改善箇所説明図

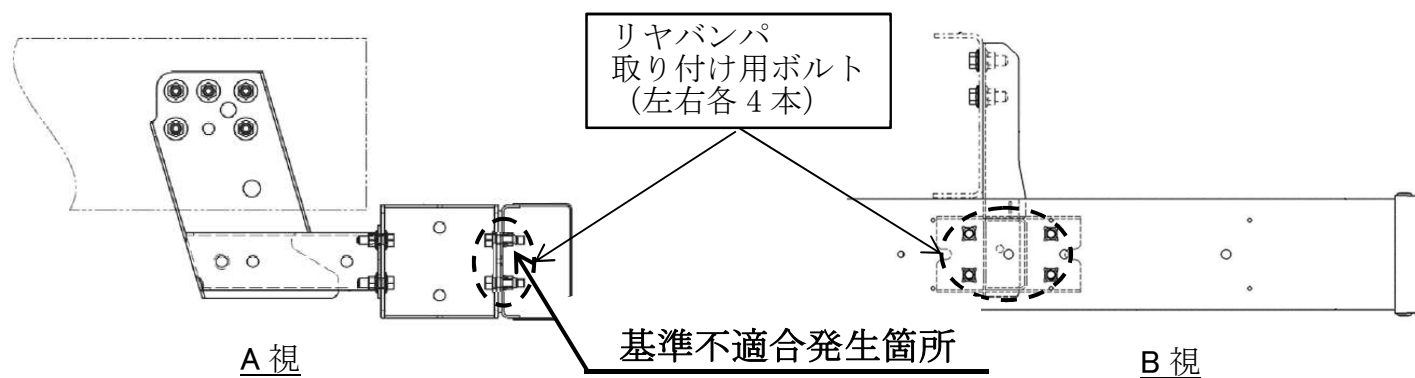
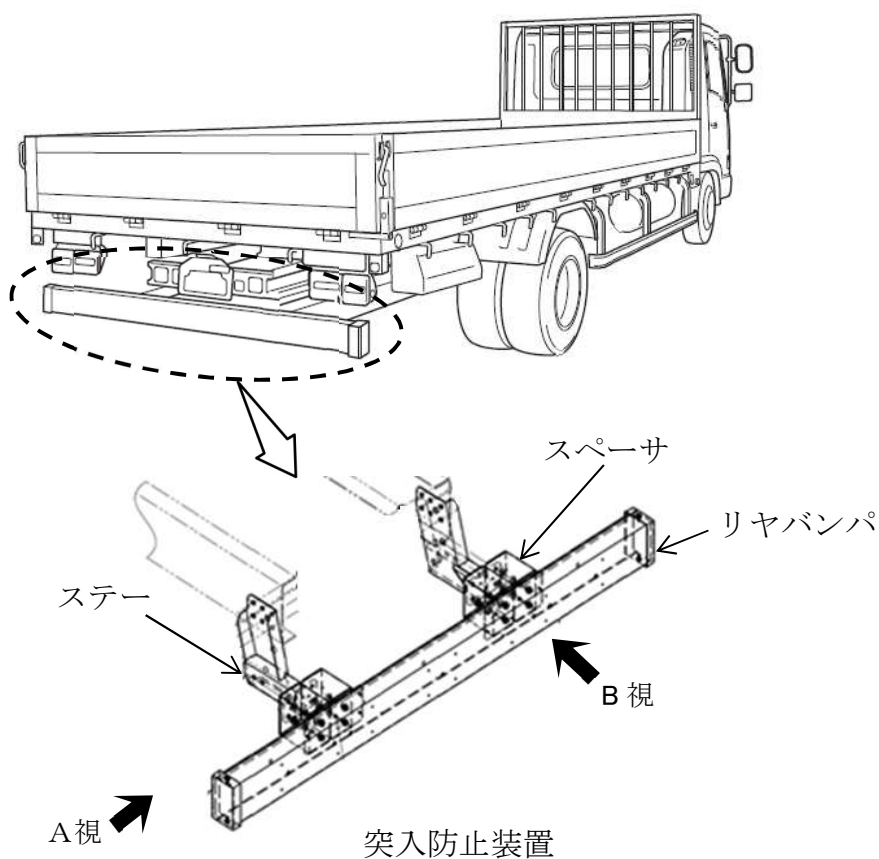
突入防止装置において、リヤバンパとスペーサの組付け指示が不適切なため、リヤバンパ取り付け用ボルトの本数が不足しているものがある。そのため、保安基準第 18 条の 2 を満足しないおそれがある。

全車両、ボルトの本数を点検し、不足している場合はボルトを追加する。

識別：改善済車両にはシリアルナンバープレートの上に黄色ペイントを塗布する。
